Betreft: verzoek om informatie met beroep op Wet Openbaarheid Bestuur.

A. Een afschrift van een mailwisseling tussen de Toezichthouder Bouw & Gebruik, [redacted] en de ambtenaar van de Gemeente Weesp, [redacted] Het betreft een samenspraak over een peilhoogte van een te bouwen woning in de tuin van de voormalige Laurentiuskerk.

B. Een tekening met een peilmaat d.d. 28.05.2020, vervaardigd door [redacted] ten behoeve van de woning, waarvoor het college de omgevingsvergunning d.d.19 december 2019 heeft afgegeven onder registratienummer Z.172392/D.120826. Deze peilmaat heeft ondergetekende eveneens op zijn verzoek verkregen op 5 juni 2020 ter voorbereiding van de hoorzitting op11 juni 2020.

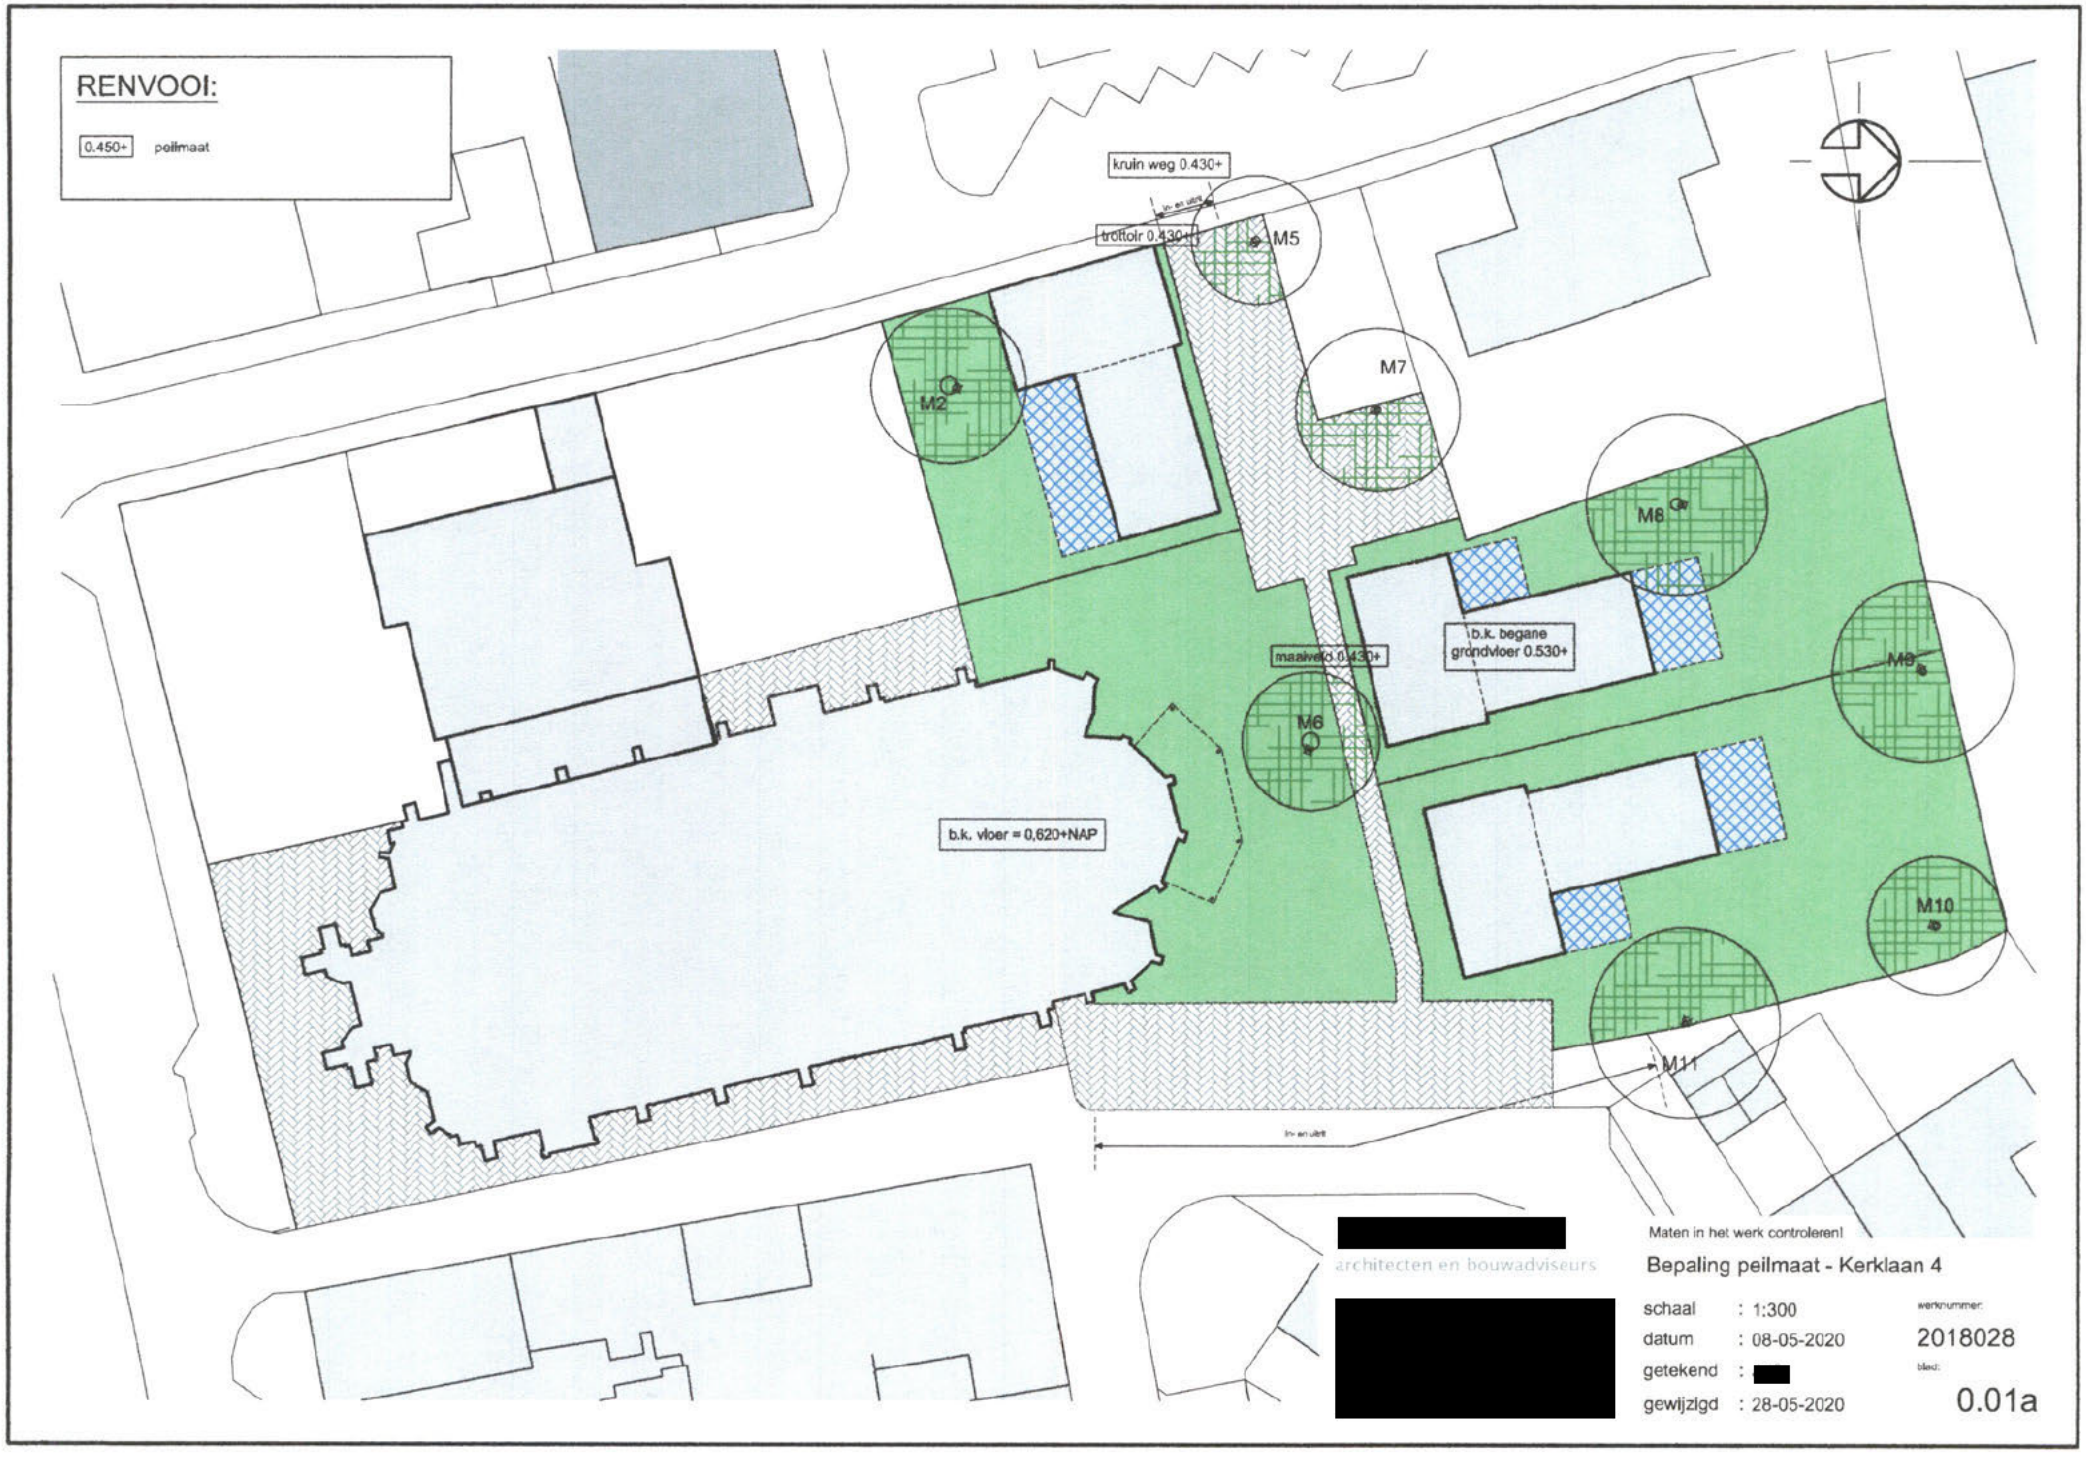
De aannemer heeft het plan ingediend met pijlhoogte 0,10 m boven de kruin van de weg. Hierop is op de vergunning bezwaar gekomen, het bezwaar gaat over dat deze pijlhoogte te hoog is. Laat staan als wij zeggen dat hij nog hoger moet.

De vraag is, kunnen wij als gemeente ook met 0,10 m akkoord gaan of is de 0,15 m boven de kruin van van de weg op deze locatie echt het minimale? En kun je misschien aangeven dat lager voor ons niet wenselijk is?

Oorgaans werd geadviseerd om 0,2 m boven de kruin van de weg aan te houden, waar dit getal precies vandaan komt is mij onbekend.
Vanuit mijn optiek heelt dit o.a. te maken met afwatering van het perceel en aansluitingen op bijvoorbeeld het riool.

In het PvE van Weesperstuis is het navolgend opgenomen: de bovenkant afgewerkte vloer van de woningen dient bij voorkeur 0,20 m maar minimaal 0,15 m boven de kruin van de weg te liggen.

Het is beter om een hoogte van 0.20 m boven de kruin van de weg aan te houden dan 0.10 m e.e.a. gerelateerd aan mijn eerder gegeven motivatie.
Lager dan 0.10 m boven de kruin van de weg is vanzelfsprekend dan ook niet wenselijk.

Mijn advies is om tenminste 0.10 m aan te houden, maar mijn voorkeur is 0.20 m.
